福建省平潭及闽江口水资源配置（一闸三线）工程闽侯片区临时用地复垦
大坪园支洞变更规划图
项目区面积51.16亩

工程名称: 福建省平潭及闽江口水资源配置（一闸三线）工程大樟溪～三溪口水库输水线路大坪园支洞临时用地复垦	图名: 变更规划图	审 定		工程负责人	李仙水	设 计	张金斌	工程编号	0121·22057-17	日 期	2024.03
			审 核	许22	专业负责人	许22	校 对	刘伟	设计阶段	设计变更	图 号	变更-01

图名: 新增护坡断面图

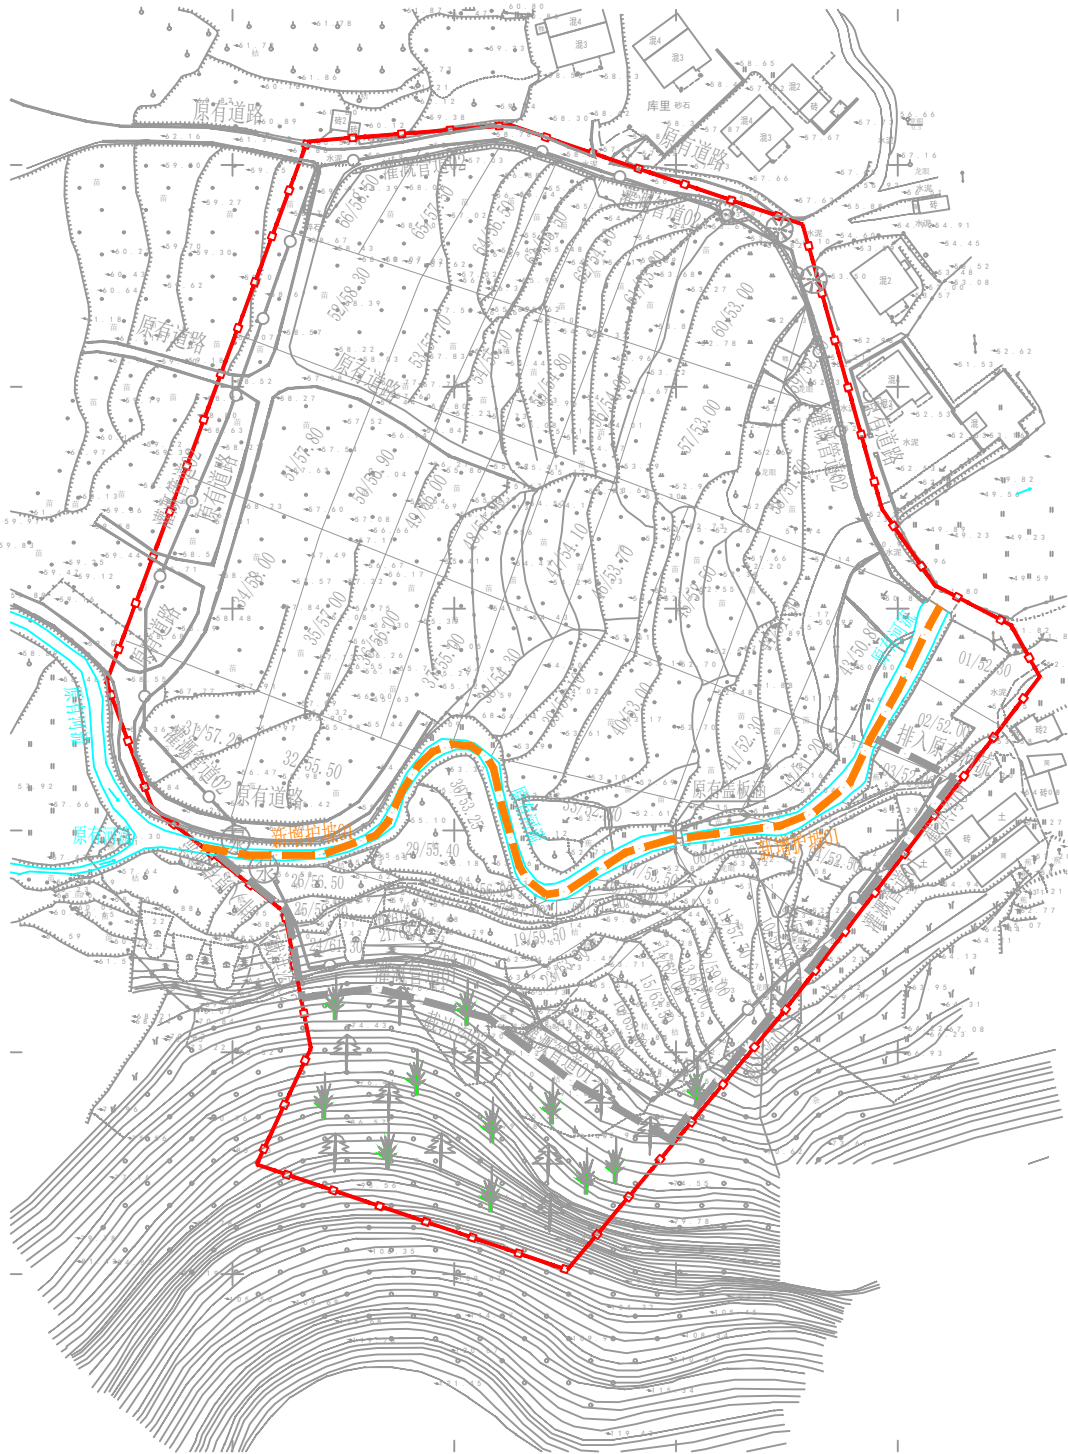
单项名称	岸高(m)	底宽(m)	边坡	长度(m)	结构	备注
护坡01	2	2.5	1:1	230	混凝土	新建

护坡断面图 1: 50

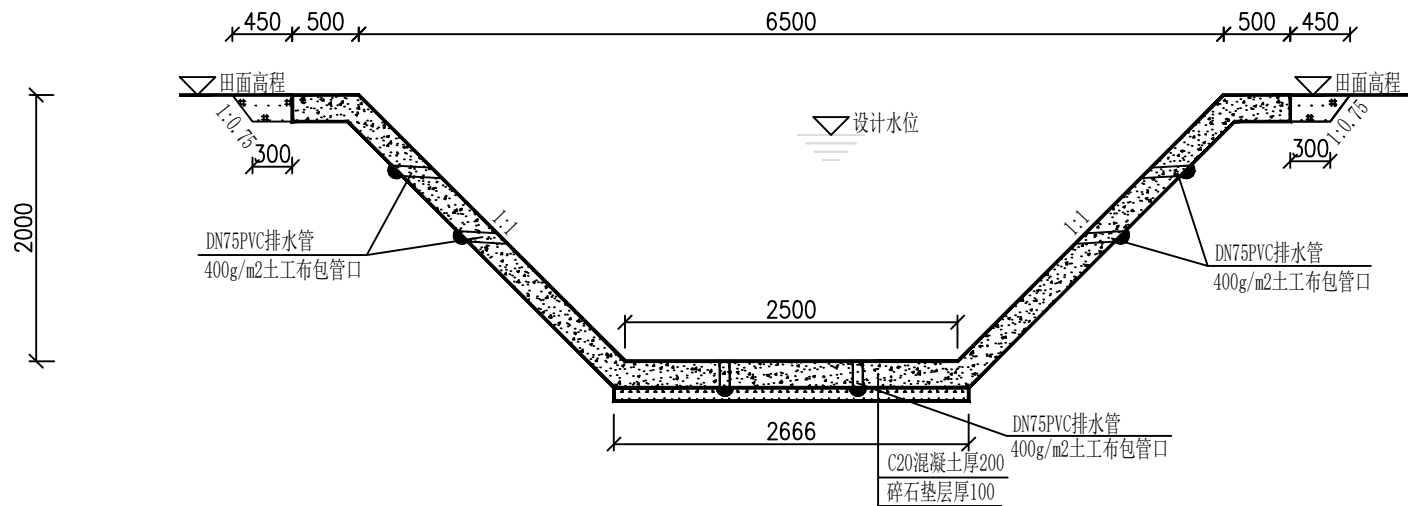
单项名称	岸高 (m)	底宽 (m)	边坡	长度 (m)	结构	备注
护坡01	2	2.5	1:1	230	混凝土	新建
